RESOLUCION N.º

POR MEDIO DE LA CUAL SE AUTORIZA UNA OCUPACIÓN DE CAUCE Y SE TOMAN OTRAS DETERMINACIONES

Que mediante Auto N° **AU-02267** del 27 de junio de 2023, se inició trámite ambiental de **AUTORIZACIÓN DE OCUPACIÓN DE CAUCE**, presentado por el **MUNICIPIO DE SAN RAFAEL**, con Nit N° 890.982.123-1, a través de su representante legal el señor Alcalde **LIBARDO DE JESUS CIRO MORALES**, identificado con cédula de ciudadanía N° 71.003.329, para la construcción de jarillones sobre el río Guatapé, para mitigar efectos de inundación sobre la planta de tratamiento de Agua Residual-PTAR, en beneficio del predio identificado con Folio de Matricula Inmobiliaria N°018-17703, ubicado en la zona rural (vereda Balsas) del municipio de San Rafael.

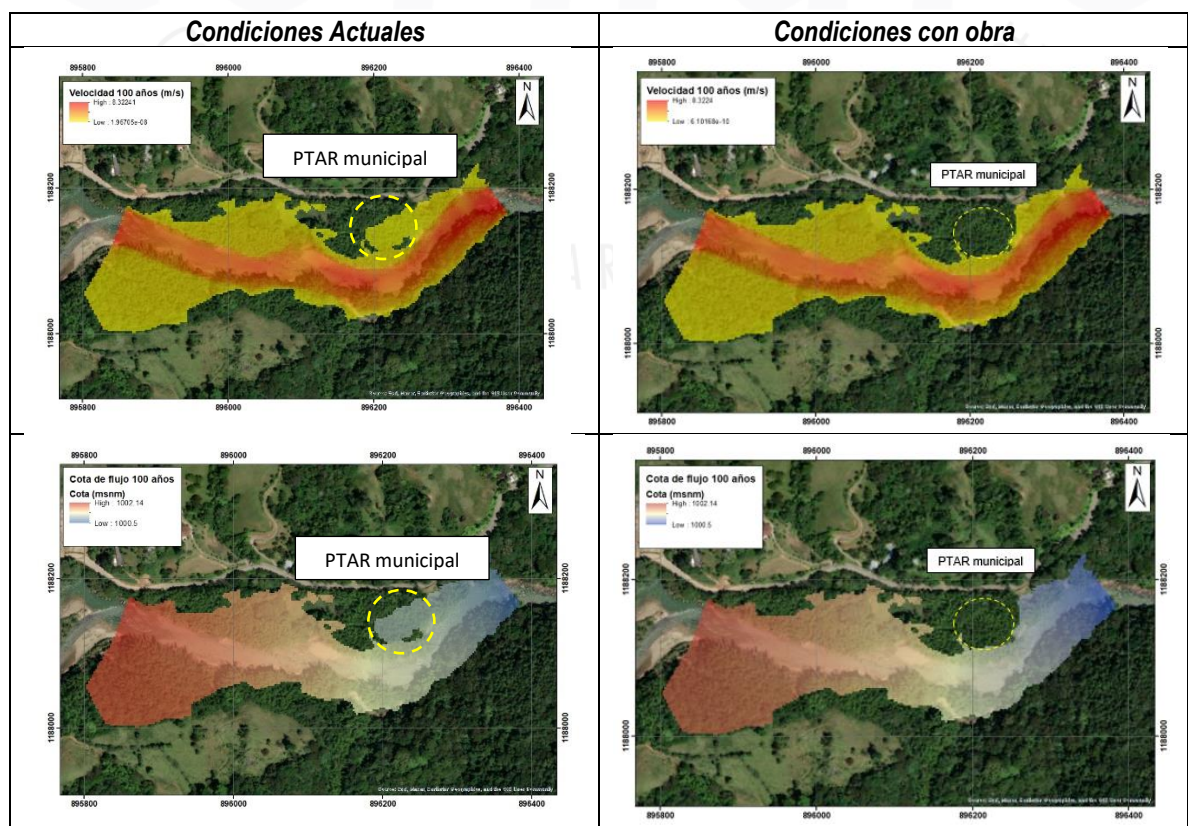
El análisis hidrológico corresponde a aquel realizado por la Corporación, para el estudio técnico "ACOTAMIENTO DE LA RONDA HÍDRICA DEL RÍO GUATAPÉ EN EL MUNICIPIO DE SAN RAFAEL-ANTIOQUIA" en el año 2019.

Para este análisis se subdividió la cuenca del río Guatapé hasta su desembocadura en el embalse Las Playas en 34 subcuencas, a cada una de las cuales se le estimaron los caudales de crecientes extremas para los periodos de retorno de 2.33, 5, 10, 15, 25, 50 y 100 años, tal como se presenta en la tabla

3.5.2 Hidráulico

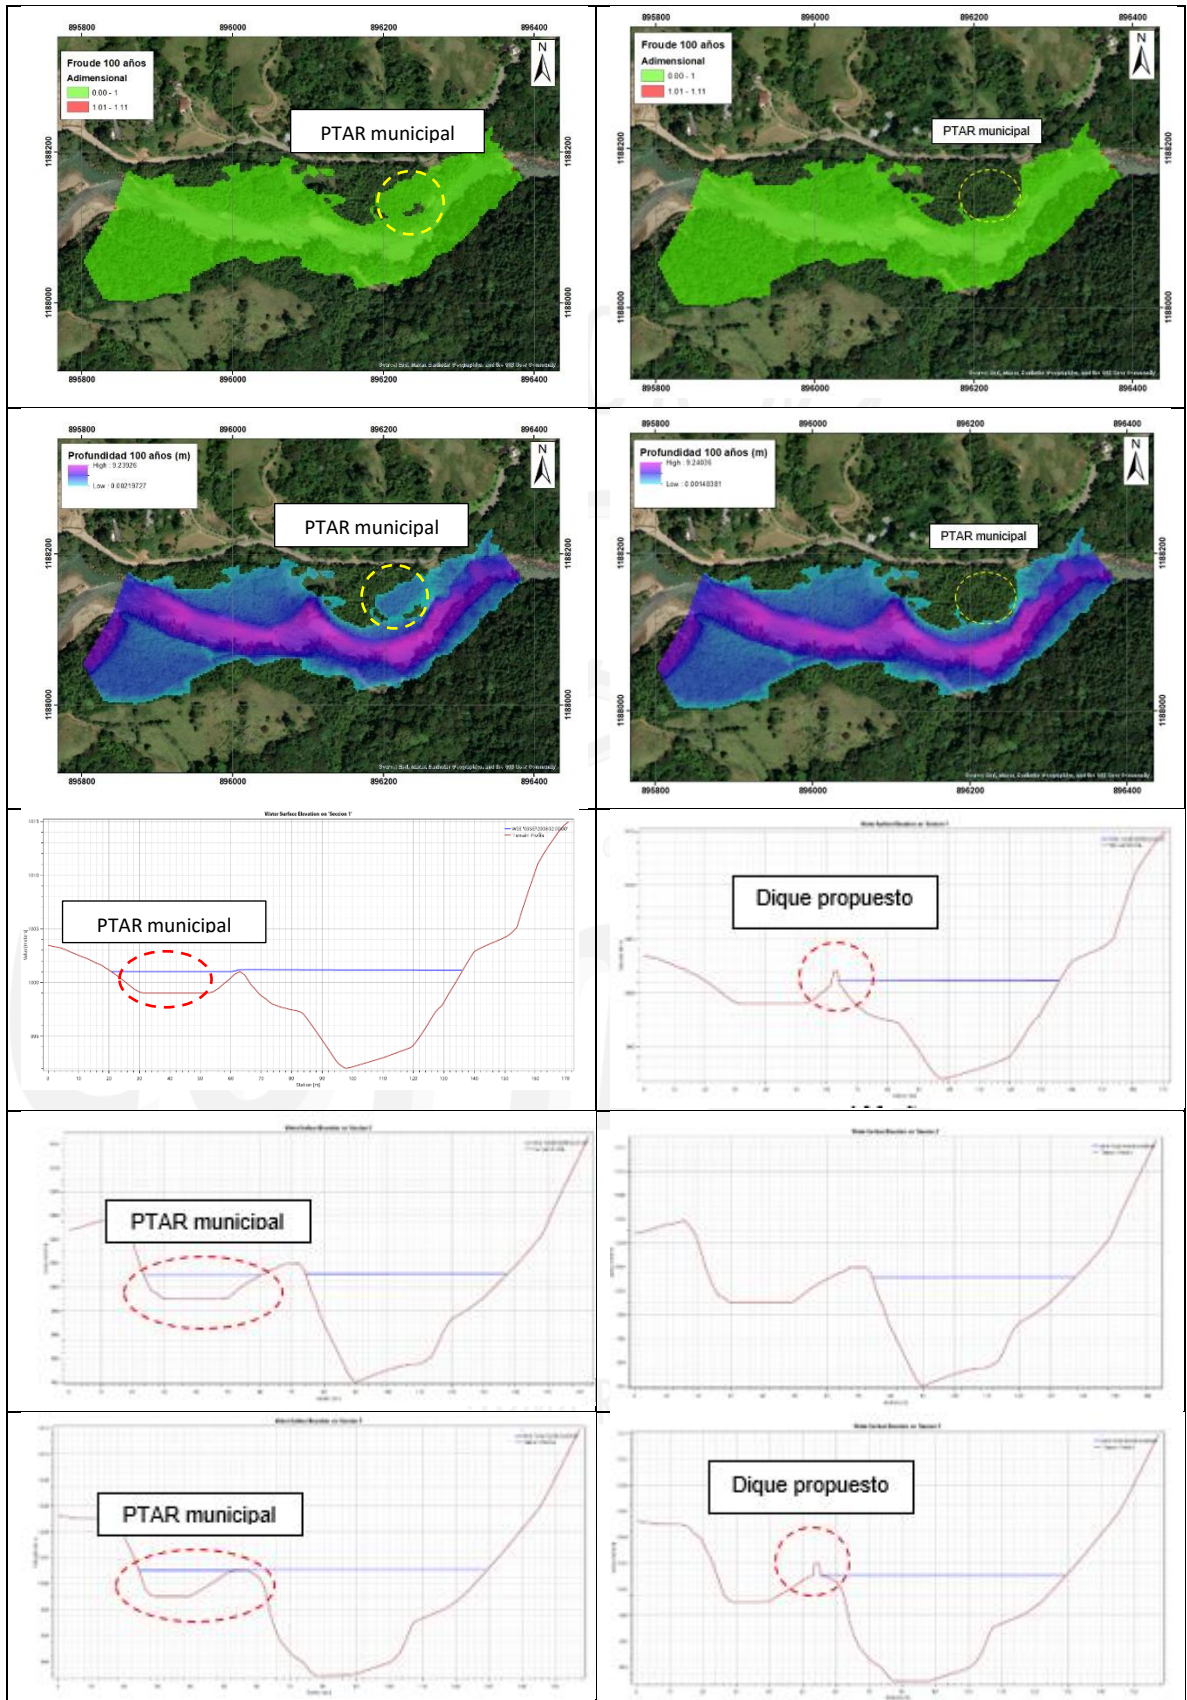
El modelo hidráulico implementado en este estudio, considera la simulación del tránsito de caudales máximos mediante el software HEC-RAS 6.3.1, “River Analysis System” que fue desarrollado por el U.S. Army Corps of Engineers

El estudio se realizó considerando el modelo bidimensional de simulación para las condiciones actuales del río y con las obras proyectadas con el propósito de identificar el comportamiento del flujo en el canal y analizar la viabilidad de la intervención pretendida

La información geométrica se basa en el levantamiento altiplanimétrico en detalle del canal y llanura de inundación, mediante el cual se construye un MED (Modelo de Elevación Digital) con tamaño de pixel de 2m x 2m.

El coeficiente de rugosidad de Manning (n) en el canal de flujo es determinada de acuerdo a lo apreciado en la visita de campo realizada, empleando la metodología de Cowan

4.4 Las obras hidráulicas a implementar, cumplen para transportar el caudal del periodo de retorno (T_r) de los 100 años, de acuerdo con el estudio presentado.
